WYJAŚNIENIE I ZMIANA TREŚCI SIWZ (1)

Na podstawie art. 38 ust. 2 i ust. 4 ustawy z dnia 29 stycznia 2004 roku – Prawo zamówień publicznych („Ustawa”), w imieniu Instytutu Kardiologii ul. Alpejska 42, 04-628 Warszawa („Zamawiający”) udzielamy wyjaśnień oraz dokonujemy zmiany treści Specyfikacji Istotnych Warunków Zamówienia („SIWZ”) w postępowaniu o udzielenie zamówienia publicznego prowadzonym w trybie przetargu nieograniczonego na dostawę **„Wyrobów medycznych”**

Znak sprawy: **ZP.018.2019**

Code
AB1823

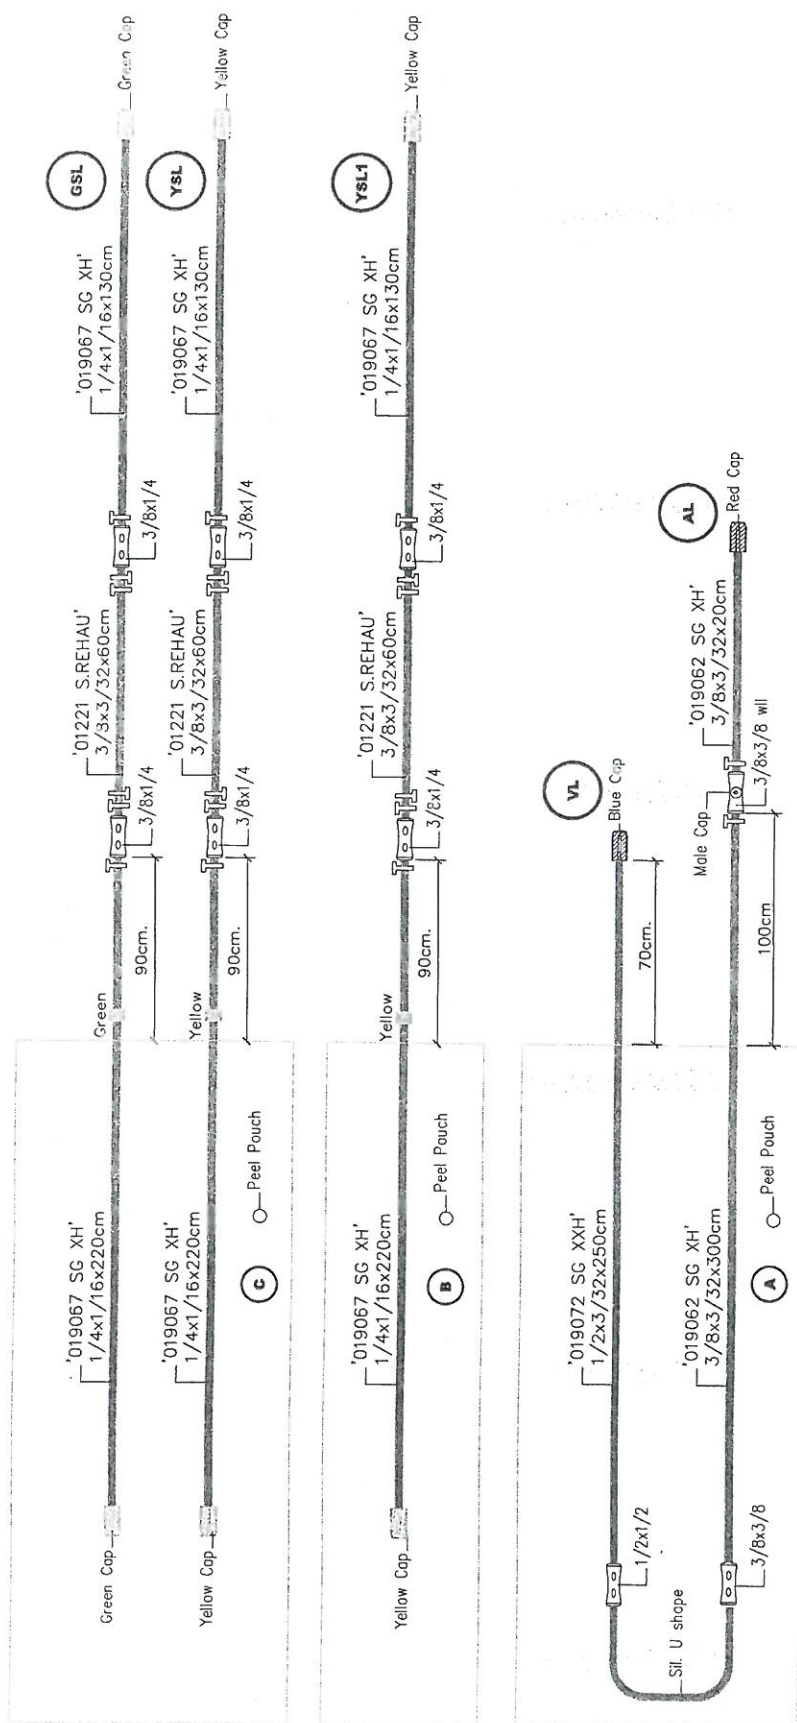
„Czy Zamawiający w **części nr 4** (oksygenator dla dorosłych z drenami) dopuści do postępowania produkt o poniższych parametrach tętniczych:

- ☐ Oksygenator membranowy kapilarny
- ☐ Kardioplegia żeńskie złącze z zastawką i blokadą + reduktor męskiego złącza z blokadą do 1/4 cal
- ☐ Rzut minutowy od 0,5 l/min do max. 8000ml/min
- ☐ Zestaw drenów do oksygenatora zgodny z załączonym **schematem** kod: AB1823 z możliwością dalszej konfiguracji w zależności od wymagań użytkownika"

Zamawiający dopuszcza.

ZAKŁADNIK DO PRZĄD

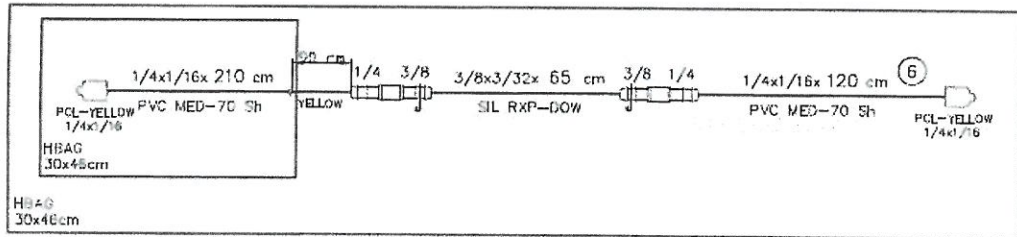
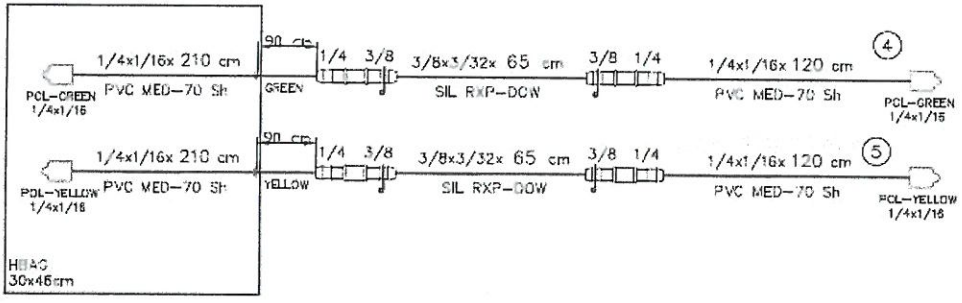
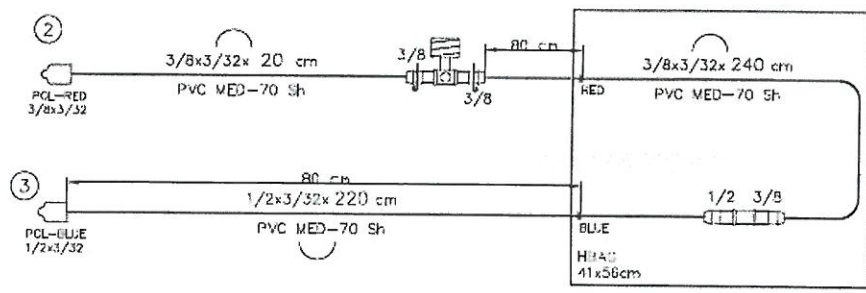
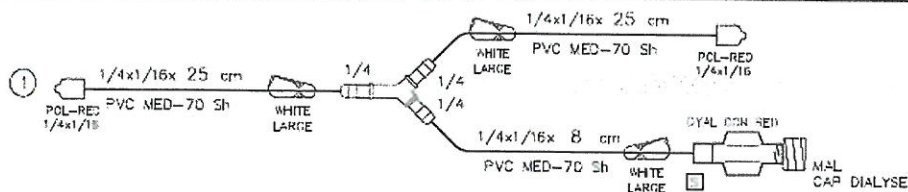
Pytanie nr 11

„Zwracamy się do Zamawiającego z prośbą o akceptację załączonego schematu drenów do **części nr 4**, o numerze katalogowym EU81209. Zgodnie z opisem przedmiotu zamówienia do części 4 poz. II, załączony **schemat** Zamawiający może dostosować do własnych wymagań.”

Zamawiający dopuszcza.

ZAKŁADNIK DO PYTANIA NR 53

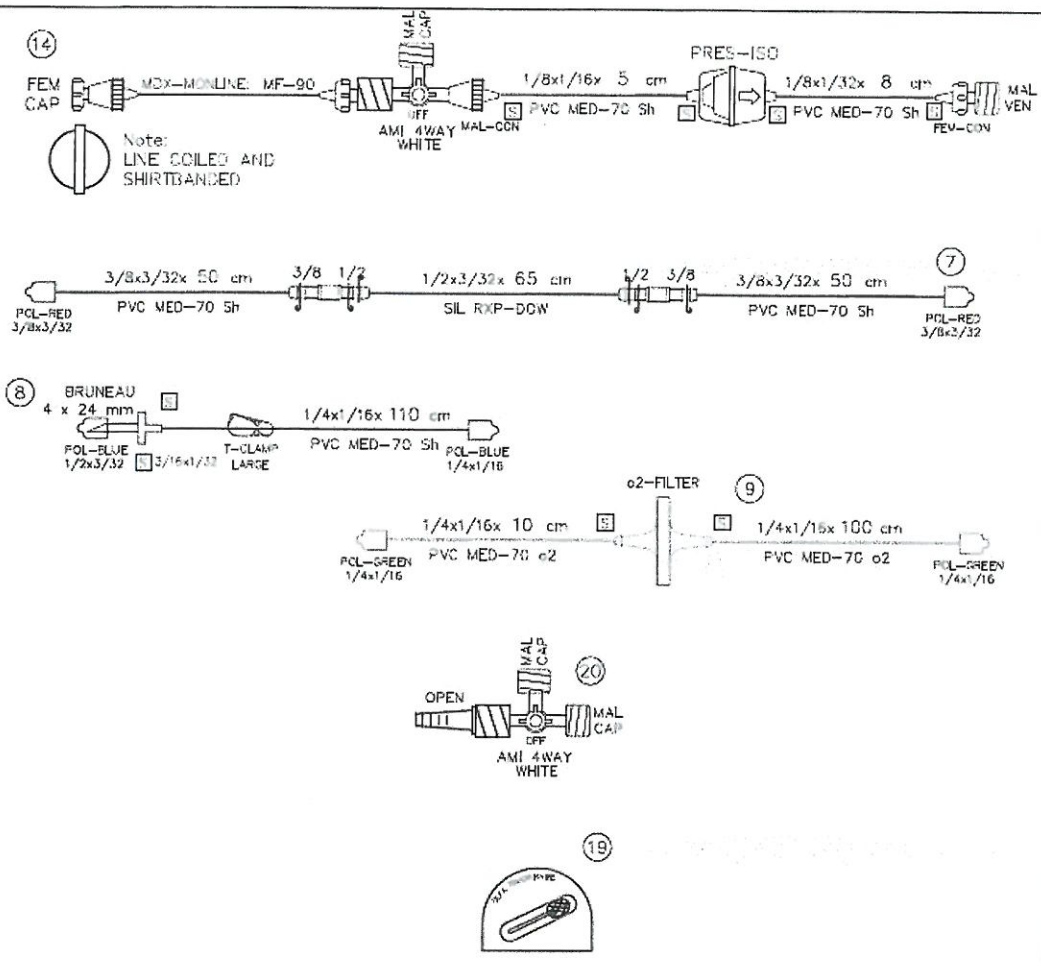
Pytanie nr 53

„dot. zadanie nr 4

Zwracamy się z prośbą o akceptację załączonego schematu drenów do krążenia pozaustrojowego.”

Zamawiający dopuszcza.
